ZP.3/2022

Dotyczy: Zamówienia dla zadania pn. Zastosowanie układu ogniw fotowoltaicznych (PV) do produkcji energii elektrycznej w obiektach Parku Wodnego i Hali Sportowej zlokalizowanych przy ul. Obwodnica 8 w Tarnowskich Górach

Działając na podstawie art. 284 ust. 2 oraz 6 ustawy z dnia 11 września 2019r. Prawo zamówień publicznych (Dz.U. z 2021r. poz. 1129 z późn. zm.) Zamawiający udziela odpowiedzi na pytania.

Załącznik nr 2
Fragment mapy do celów projektowych z lokalizacją planowanej inwestycji

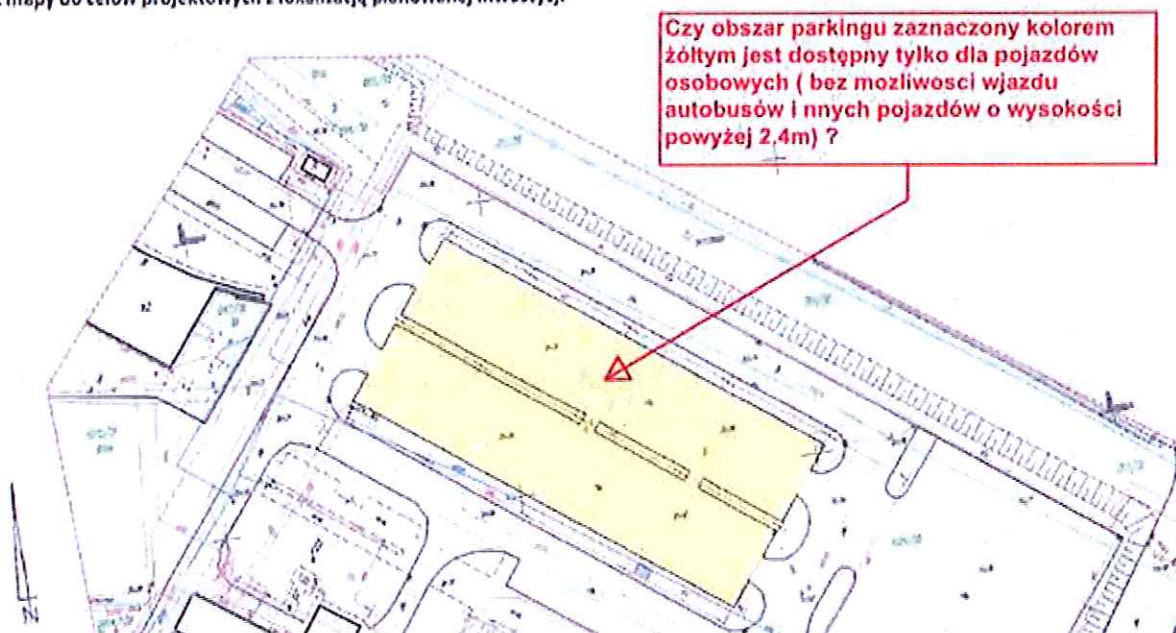
Prosimy o podanie wysokości nad terenem budynków (pływalnia , hala sportowa, hotel) przyległych do parkingu, będącego miejscem lokalizacji planowanej inwestycji.

3. Pytanie do: Zał. nr 1- PFU.

W rozdziale A.3 PFU Zamawiający wymaga:

Zamawiający wymaga, by sposób wykonania konstrukcji i zabudowy paneli nie wpływał na funkcję parkingu w tym w szczególności nie może ograniczać: ilości i wielkości parkowanych samochodów osobowych o wysokości do 2,4 m, dostępu i przejazdu pojazdów autobusowych, jednostek straży pożarnej itp. Elementy montowane do fundamentów podłoża mogą być zamontowane tylko w pasie zieleni rozdzielającej rząd miejsc parkingowych. Nie dopuszcza się dodatkowych podpór ograniczających funkcjonalność parkingu, możliwość otwarcia drzwi parkowanych pojazdów, miejsc wyznaczonych jak drogi do poruszania się pieszych po parkingu.

W związku z tym wymaganiem i planowaną zabudową parkingu instalacją fotowoltaiki prosimy o odpowiedź na pytanie zamieszczone na poniższym szkicu.

Ad.2: Wysokość budynków otaczających parking :

- 1 - Park Wodny ok. 13 m,
- 2 - Hotel Neo - ok. 10 m;
- 3 - Hala Sportowa - ok. 14m

Ad.3: Teren zaznaczony na mapie będzie dostępny tylko dla samochodów osobowych o wysokości do 2,40 m.
